## INFORMAČNÍ BULLETIN

Č. M 337/42

Týká se: Montáže hydraulicko-elektrického ovládacího zařízení LUN-7881 vrtule V-506 v letadle L-200 D

Instrukce k provedení :

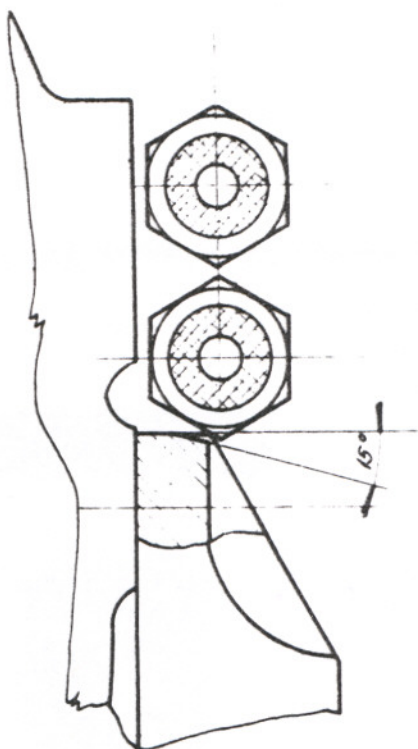
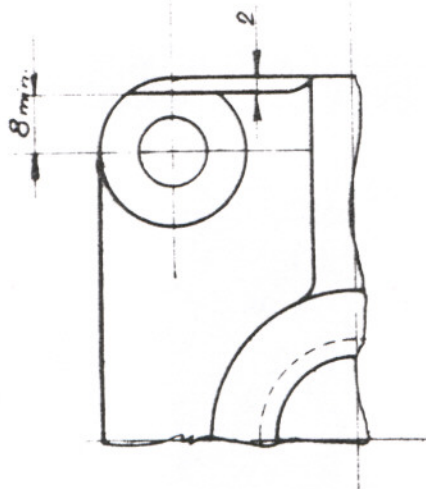
Při montáži ovladače LUN 7881 na pravou stranu klikové skříně motoru M 337 bylo zjištěno v několika případech, že v důsledku posunutí nálitku při odlévání skříně, nelze dotahovat přesuvné matice hadic (se šestihrany 19mm) přivádějících olej k vrtuli.

Překontrolovat, zdali po upevnění ovladače LUN 7881 je vůle mezi šestihranem matice hadic a upevňovací patkou motorového lože. V záporném případě namontovat na přírubu skříně kovovou destičku č.v. Sh 1549 na původní těsnění č.v. Sh 1547, přitaženou dvěma zápusťnými šrouby M5x14 ČSN 02 1151.44 a na tuto s dalším gumovým těsněním č.v. Sh 1547 namontovat ovladač LUN 7881 normálním způsobem. Našroubovat matice hadic a utáhnout na obou koncích šroubení. Pak přitáhnout držáky hadic podél skříně. V některých případech postačí sražení horní hrany v pravé polovině patky od nálitku k žeburu (viz náčrt), destičku pak není nutno montovat.

Upevňovací destička č.v. Sh 1549 .....	1 kus
Šroub se zápušť. hlavou M5x14 ČSN 02 1151.44 .....	2 kusy
Těsnění gumové č.v. Sh 1547 .....	1 kus
